SUSITARIMAS Nr. 2
DĖL 2018 M. GRUODŽIO 19 D. PIRKIMO SUTARTIES Nr. 2770 (F8-78) PAKEITIMO
2019 m. lapkričio 15 d.
Kaunas

KAUNO VALSTYBINIO MUZIKINIO TEATRO MODERNIZAVIMAS

PASITARIMO PROTOKOLAS Nr. 15

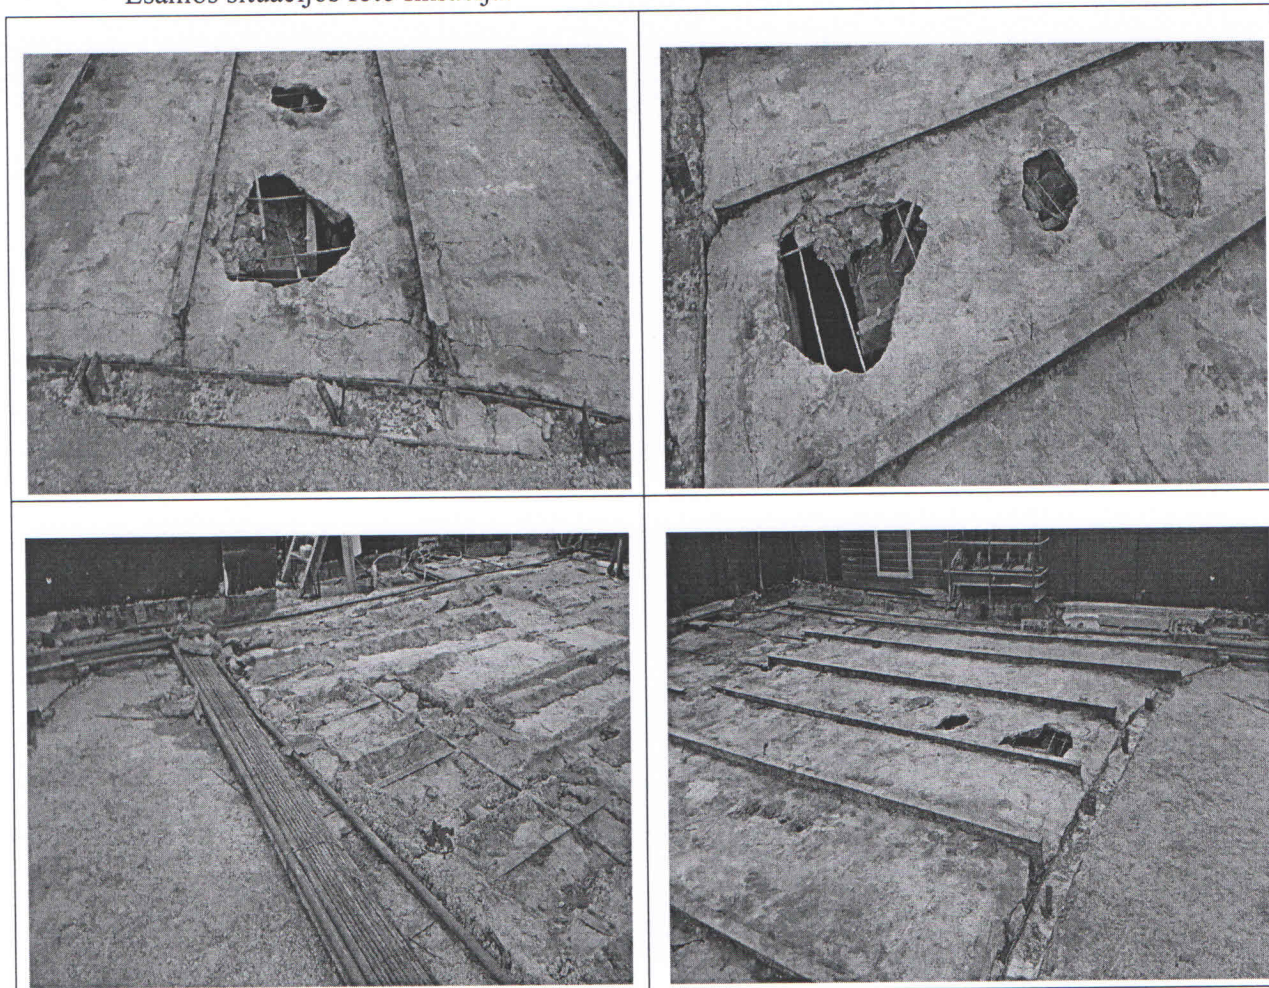
Atlikus senųjų lentinių grindų, juodgrindžių ir gulekšnių ardymo darbus, išanalizavus paslėptas konstrukcijas, paaiškėjo reali situacija:

- mūrinių stulpelių, tinkamų naujų grindų tiesimui nėra;
- esama scenos perdangos konstrukcija – tarp laikančių metalo sijų įrengta monolitinio gelžbetonio plokštė;
- monolitinio gelžbetonio plokštės dalyje matomos ištrupėjusios angos, armatūros strypai neapsaugoti betono apsauginiu sluoksniu, vietomis matosi įtrūkiai.

Įrengiant naujas grindis būtina užtikrinti saugią scenos ir patalpų, esančių po scena, eksploataciją, todėl reikalinga suremontuoti esamą perdangą. Būtina atlikti papildomus darbus (toliau – Papildomi darbai), nenumatytus pirkimo dokumentuose ir sutartyje:

1. Esama scenos perdanga pilnai nuvaloma iki laikančių konstrukcijų, t.y. metalo sijų ir monolitinio gelžbetonio perdangos. Suaižęję betono gabalai pašalinami.
2. Kas 30 cm šachmatiškai išdėstyti 8 mm diametro ir 80 mm ilgio armatūros strypus (ankerius), juos įtvirtinti į išgręžtas 60 mm gylio ir 10 mm diametro kiaurymes chemine mase.
3. Susidaręs dulkių sluoksnis pašalinamas, esamos perdangos paviršius nugruntuojamas.
4. Ant armatūros strypų pritvirtinti 6 mm diametro tinklą, kurio akučių dydis 200 x 200 mm.

5. Ant viršaus pakloti 12 mm diametro tinklą, kurio akučių dydis 200 x 200 mm.
6. Remonto metu atlikti sąramų ir klojinių paramstymą ties perdangos skylėmis.
7. Įrengti cementinio skiedinio grindų išlyginamąjį sluoksnį, kurio bendras storis būtų 100 mm. suformuojant 1 laipsnio nuolydį į žiūrovų salės pusę, reikalingą medinių grindų klojimui.
